新竹縣政府工程查核代表照片表

拍攝日期：112.10.13

工程名稱：湖口鄉中華公園環境改善工程

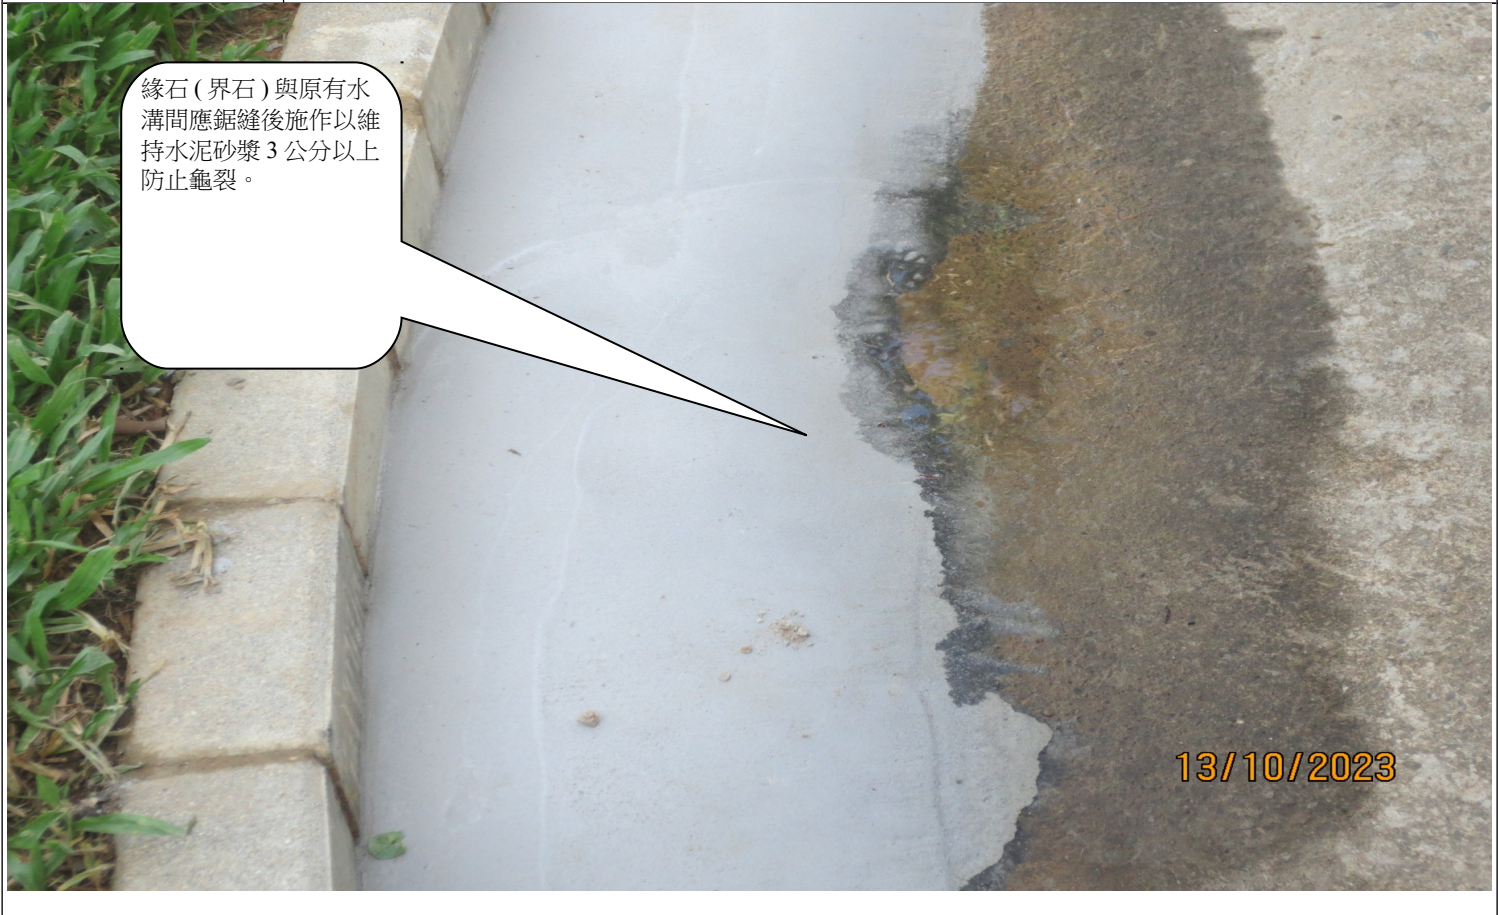
工程告示牌內容未符合規定(工程告示牌缺全民督工 QR Code)。

說明	工程告示牌內容未符合規定(工程告示牌缺全民督工 QR Code)。
緣石(界石)與原有水溝間應鋸縫後施作以維持水泥砂漿 3 公分以上防止龜裂。 	
說明	緣石(界石)與原有水溝間應鋸縫後施作以維持水泥砂漿 3 公分以上防止龜裂。
